Autorité environnementale

**Avis délibéré de l’Autorité environnementale
sur le développement de la zone de fret de
l’aéroport de Montpellier et
la création d’un barreau routier (34)**

n°Ae : 2023-64

Avis délibéré n° 2023–64 adopté lors de la séance du 5 octobre 2023

Figure 2 : Projet de schéma de composition générale de l'aéroport (Source : dossier)

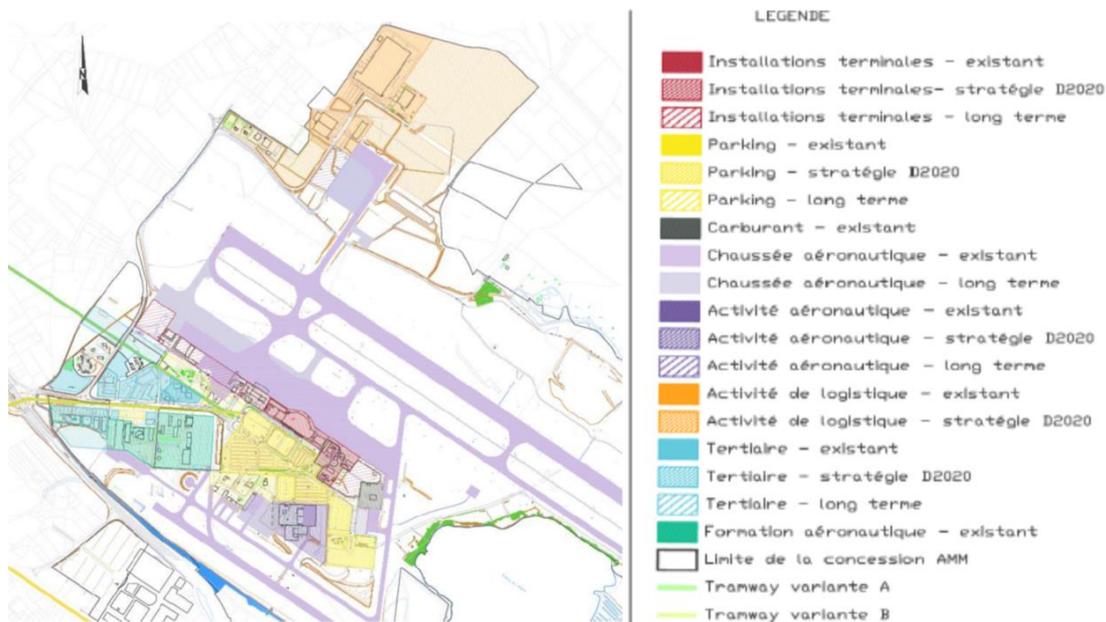
L'Ae n'a pas été sollicitée à ce stade pour avis sur des éléments de programmation à l'échelle de l'aéroport, plans qui n'ont probablement pas été accompagnés par une étude d'incidences environnementales. Elle souligne le décalage temporel existant entre le calendrier d'élaboration des GOS et du SCG et celui des aménagements en cours ou projetés par AMM, dont celui de la zone de fret. L'absence de cadre stratégique de référence ne permet pas de démontrer en quoi le développement d'une zone logistique, qui paraît peu lié au fret aéroportuaire selon les informations figurant dans le dossier et communiquées aux rapporteurs en réponse à leurs questions (Cf. 2.1), répond à une raison impérative d'intérêt public majeur (condition pour une dérogation à l'atteinte des espèces protégées). Il ne permet pas non plus une évaluation complète de certains impacts cumulés à l'échelle de la plateforme aéroportuaire et de son environnement (hypothèses de trafic, gaz à effet de serre...).

Pour la complète information du public, l'Ae recommande de présenter la dernière version du plan stratégique de l'aéroport de Montpellier et ses évolutions par rapport aux versions antérieures.

Figure 2 : Trois variantes étudiées du barreau routier et variante 1 retenue (Source : dossier)

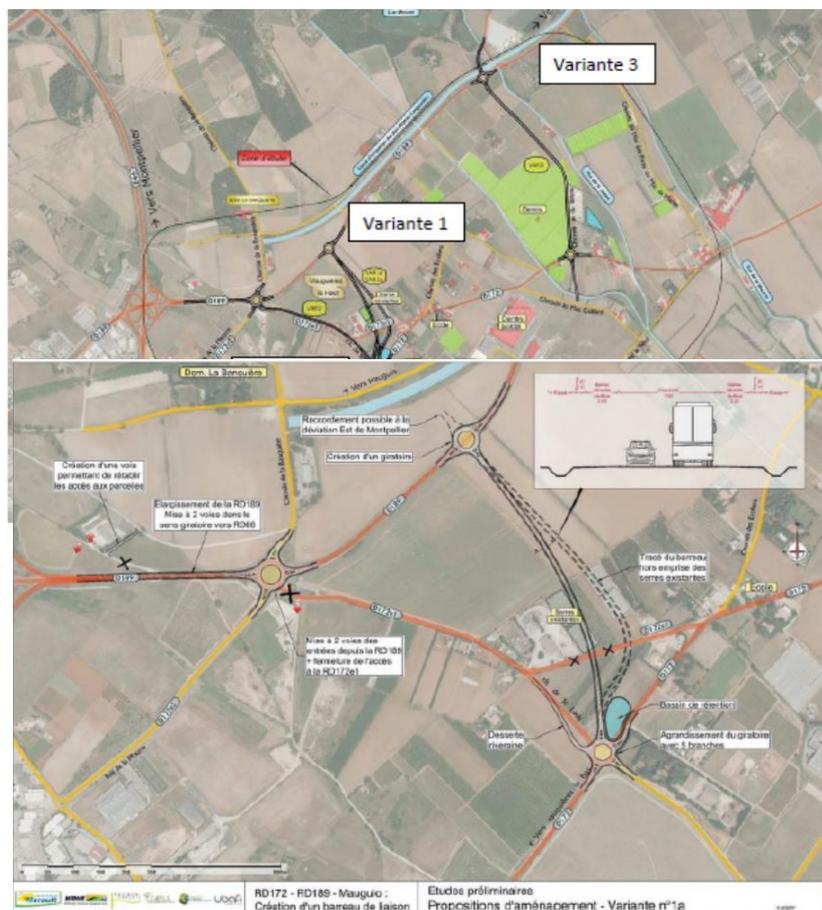
L'analyse multicritères pose question sur plusieurs points. La variante 1 est présentée comme sans impact sur les milieux alors qu'elle conduit à supprimer des espaces agricoles susceptibles d'héberger des espèces et à une nouvelle coupure écologique (cf. partie milieu naturel). Les variantes 1 et 3 sont notées positivement du point de vue de l'impact sur les documents d'urbanisme, alors qu'elles supposent des tracés neufs en secteur grand espace agricole protégé ; la variante 2 est notée moins positivement, alors qu'il s'agit de celle mobilisant les emplacements réservés inscrits au PLU. La variante 1 est présentée comme nécessitant une emprise de 16 000 m², alors que le dossier indique par ailleurs que les acquisitions foncières s'élèveront à 31 500 m² pour le barreau et 18 000 m² pour la mise à 2x2 voies de la RD189.

Le plan de la variante 1 retenue fait en outre figurer la possibilité d'un raccordement à la déviation est de Montpellier (DEM), mais le dossier ne comprend aucun élément sur ce projet. Le Scot ne cartographie pas le projet, mais indique : « *Sans être une priorité, le prolongement de la DEM en direction de la zone aéroportuaire de Fréjorgues revêt aussi une importance majeure afin d'apporter une alternative efficace à l'utilisation de la RD66.* » Ces éléments peuvent laisser penser que cette possibilité de raccordement a été un critère de choix non explicité.

L'Ae recommande de revoir l'analyse multicritères pour que chaque critère soit évalué au regard de la possibilité d'une prolongation de la déviation est de Montpellier.

Figure 6 : Localisation des enjeux. Rectangle en bas, au milieu : enjeu chauves-souris (source : dossier)

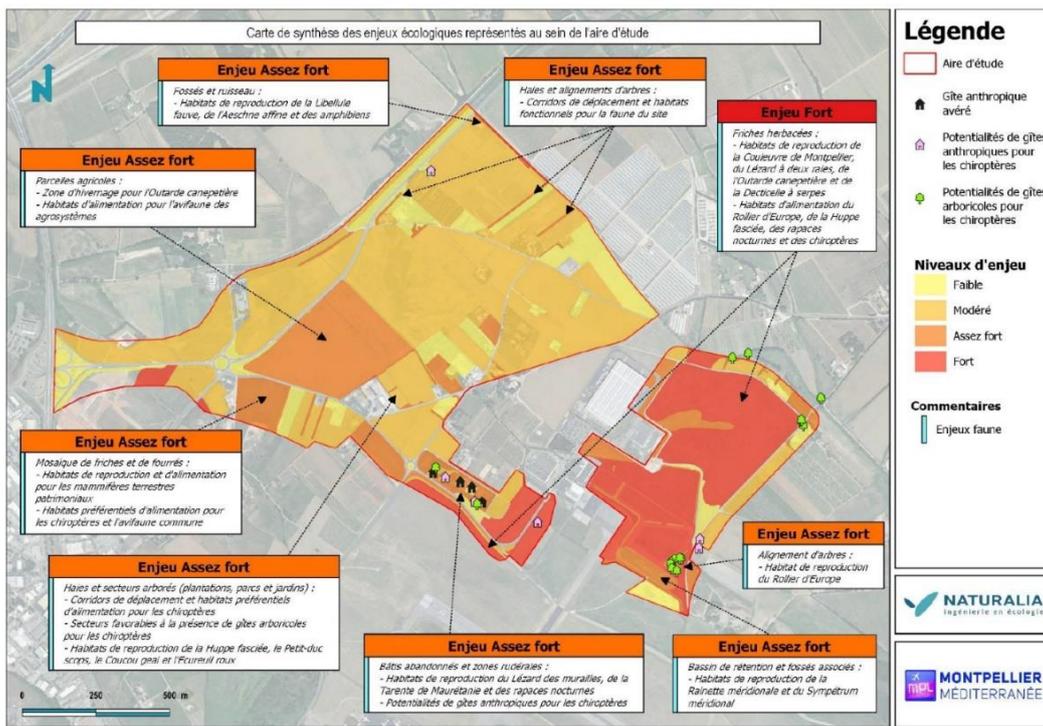
Les habitats à chauves-souris paraissent relativement concentrés dans un secteur de l'aire d'étude (Cf. fig. 2) qui abrite six gîtes avérés, dont l'un pour une colonie, et deux gîtes potentiels. L'enjeu en termes d'habitats, classé comme « assez fort », devrait être relevé.

Figure 7 : Déplacement du cours d'eau prévu dans le cadre du projet. En vert, le cours d'eau actuel. En bleu, son nouveau tracé. En rouge, le barreau routier (opération du projet) (Source : dossier)

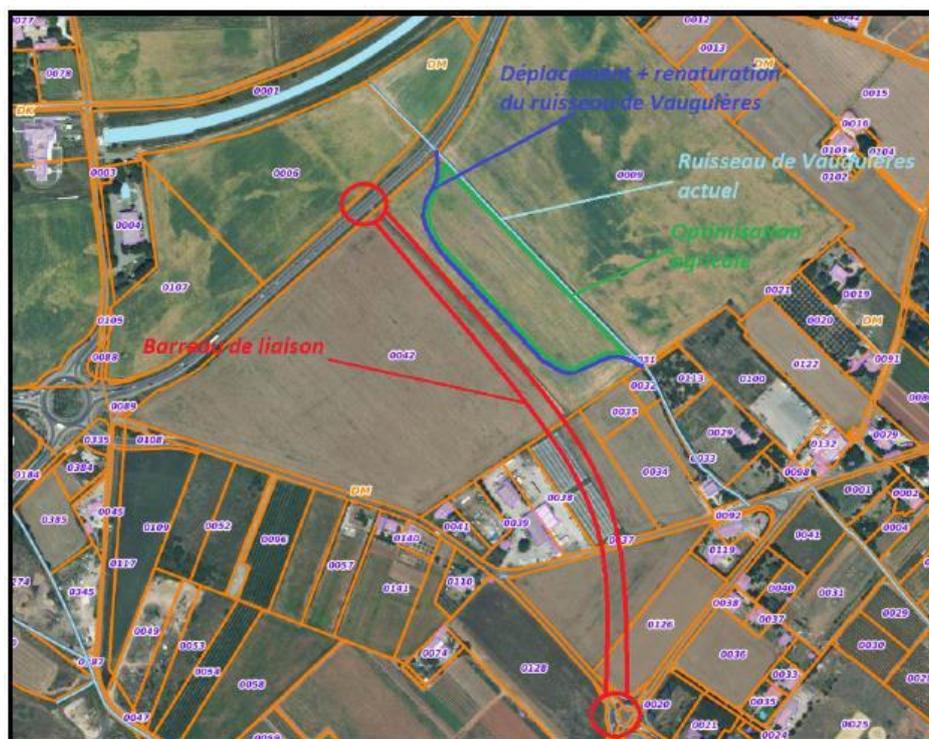
²⁹ En plusieurs endroits du dossier, l'emprise du projet omet de prendre en considération le déplacement de ce cours d'eau.

Figure 8 : Carte de localisation des enjeux relatifs aux reptiles. En turquoise sont mentionnées des zones humides non répertoriées (Source : dossier).

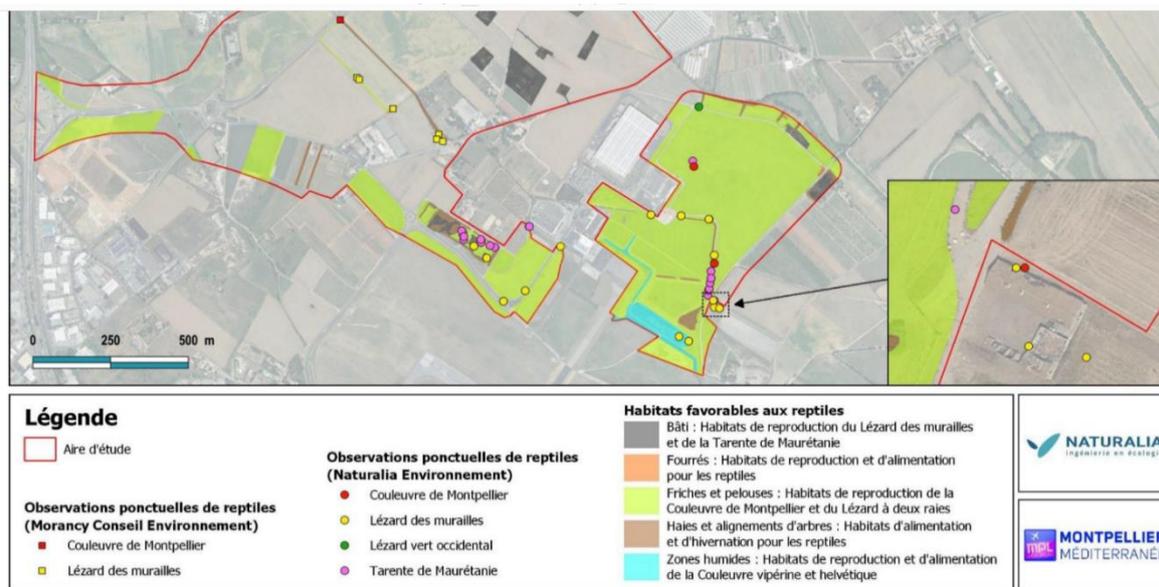
Les zones humides ont été déterminées selon le seul critère de végétation alors que les critères non cumulatifs de végétation et de sol prévalent désormais (l'un ou l'autre des critères « pédologie » et « végétation » suffit pour caractériser une zone humide) selon la définition des zones humides qui a été modifiée par la loi n° 2019-773 du 24 juillet 2019. Il convient donc de prendre également en compte les secteurs d'absence de végétation spontanée qui répondent au critère pédologique³⁰. La quantification des zones humides (cinq cents m²) est probablement sous-estimée.

Par ailleurs, dans d'autres parties du dossier, d'autres zones humides sont clairement mentionnées alors qu'elles ne figurent pas à l'inventaire. La manière dont elles ont été déterminées n'est pas explicitée. La visite a permis de préciser qu'il s'agit d'un bassin de rétention existant et des fossés associés. Ils devront être pris en considération dans la détermination des zones humides.

L'Ae recommande de procéder à la détermination des zones humides conformément aux dispositions législatives en vigueur.
